佐賀県原子力安全専門部会報告書

平成 2 9 年 3 月

佐賀県原子力安全専門部会*

* 正式名称：玄海原子力発電所の再稼働に関して広く意見を聴く委員会
原子力安全専門部会

図1 漏えい量と注水流量の推移(RCP シール LOCA が発生する場合)
(原子炉設置変更許可申請書より抜粋)

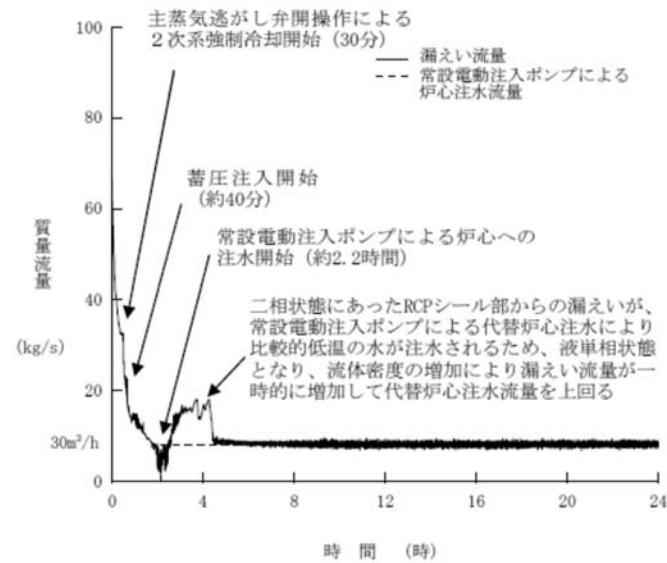
15	審査書Ⅳ－１．２．１ 炉心損傷防止対策 １．（２）解析手法及び結果、不確かさの影響評価
○確認事項の概要	
事故条件として、RCP(1次冷却材ポンプ)シール部からの漏えい率は定格圧力において1台あたり $109\text{m}^3/\text{h}$ を4台考慮することとされている。 これに対して常設電動注入ポンプの注水流量 $30\text{m}^3/\text{h}$ で1次系保有水量が維持可能とされているのは、2次系強制冷却等により1次系が減圧されることから、RCP シール部の漏えい率が減少するためということか。	
審査書記載箇所（P139-140）	
① 解析手法 c. 事故条件: RCP シール LOCA が発生する場合、RCP シール部からの漏えい率は、定格圧力において1 台当たり約 $109\text{m}^3/\text{h}$ とし、4 台からの漏えいとする。(略) d. 機器条件: 蓄圧タンク保有水量は、最低保有水量 $26.9\text{m}^3/\text{基}$ を用いる。 RCP シール LOCA が発生する場合には、代替炉心注水流量として常設電動注入ポンプの注水流量 $30\text{m}^3/\text{h}$ を用いる。これは、1 次冷却系圧力が $0.7\text{MPa}[\text{gage}]$ に到達した時点で炉心注水を開始することにより、想定する漏えい流量に対して1 次冷却系の保有水量の維持が可能な流量である。(略) ② 解析結果 RCP シール LOCA が発生する場合について、申請者が行った解析の結果は、以下のとおりである。 a. 全交流動力電源喪失の発生後、RCP シール LOCA により、1 次冷却系の保有水量が減少するが、2 次系強制冷却による 1 次冷却系の減温・減圧及び代替炉心注水を行うことにより、PCT は約 390°C に、1 次冷却系の最高圧力は約 $16.3\text{MPa}[\text{gage}]$ に抑えられる。 b. RCP シール LOCA により、1 次冷却材が原子炉格納容器内に漏えいすることで原子炉格納容器圧力及び温度は上昇するが、A、B格納容器再循環ユニットによる格納容器内自然対流冷却を行うことにより、原子炉格納容器の最高圧力は約 $0.130\text{MPa}[\text{gage}]$ に、原子炉格納容器の最高温度は約 100°C に抑えられる。 c. 高圧再循環運転による炉心冷却及び格納容器内自然対流冷却による原子炉格納容器内からの除熱により、原子炉を安定停止状態へ移行させることができる。

○考え方	
RCP シール部からの漏えい率を1 台あたり $109\text{m}^3/\text{h}$ としているのは、定格圧力(15.4MPa)の状態における漏えい率であり、ご指摘のとおり、2次系強制冷却等により1次系が減圧されれば漏えい率も低下していくこととなります。 常設電動注入ポンプによる注水は、蓄圧注入系による注水が終了した後、1次系圧力が 0.7MPa に到達した時点で実施することとしています。これにより、図に示すとおり RCP シール部からの漏えい量と注水流量はバランスし、1次系保有水量は一定に保たれることを確認しています。
